Modulo per la presentazione delle osservazioni per i piani/programmi/progetti sottoposti a procedimenti di valutazione ambientale di competenza statale

ID: Codice procedura (ID_VIP/ID_MATTM):10844

Impianto per la produzione di energia elettrica da fonte eolica, costituito da 6 aerogeneratori della potenza complessiva di 37,2 MW, un sistema di accumulo da 25 MW e relative opere connesse in località "Rempillo" nel comune di Pitigliano (GR).

Analisi degli Impianti Eolici Esistenti e in Progetto

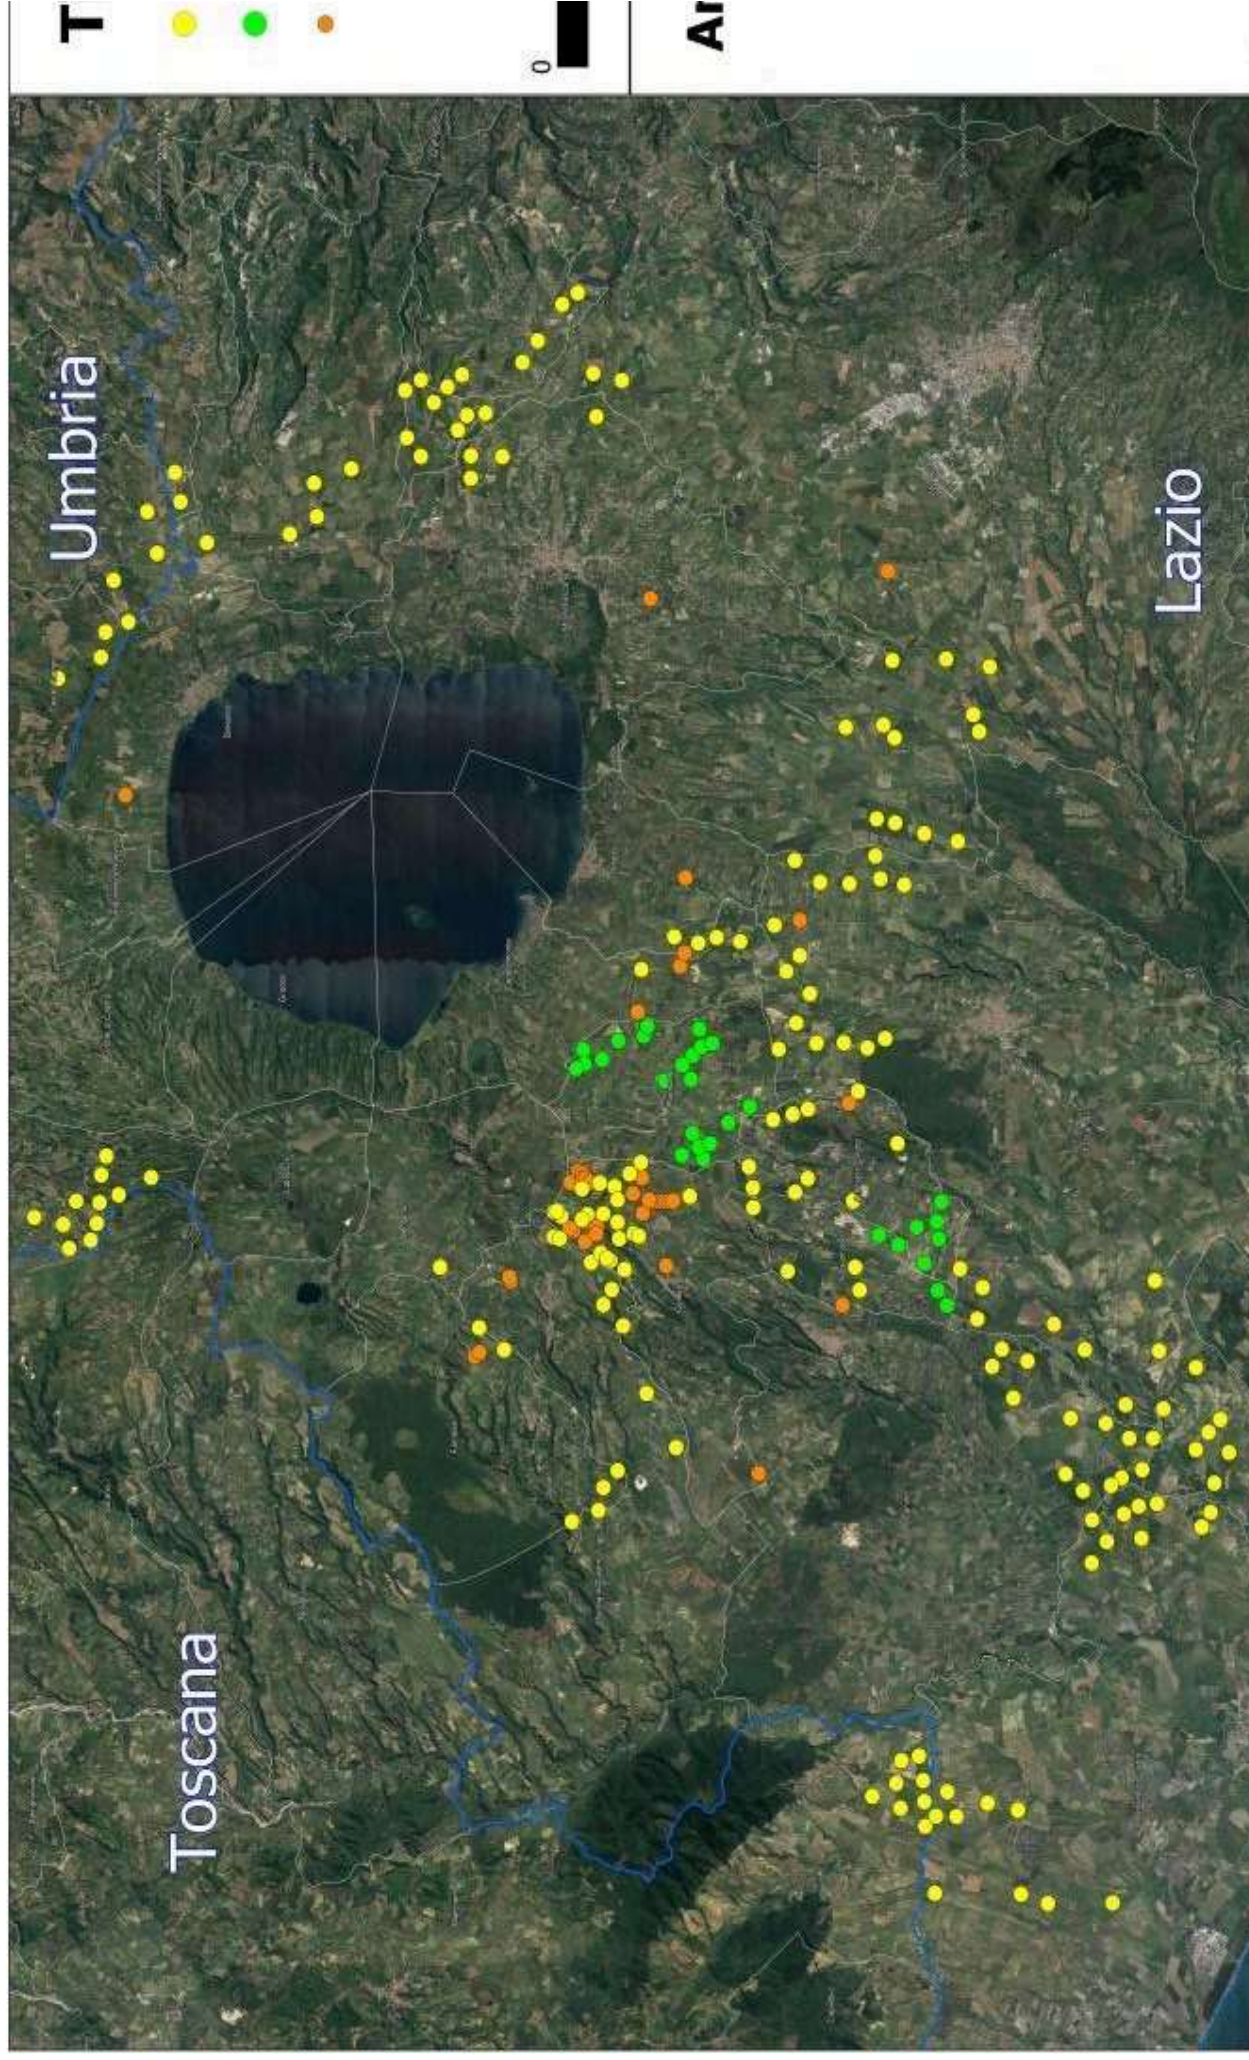
- h) Le zone di interesse archeologico evidenziate nell'immagine n. 3 a cui si aggiungono anche l'importante abitato protostorico di Sorgenti della Nova e Ruderii del Castello altomedioevale che si trovano a circa 4 km dalle aree in cui è stato progettato l'impianto eolico industriale. Poco più lontano i resti del castello medioevale "Morroneccio". Nell'area vasta le preziose necropoli eneolitiche (Poggi Alti) ed etrusche di Pitigliano, Sovana e Sorano.
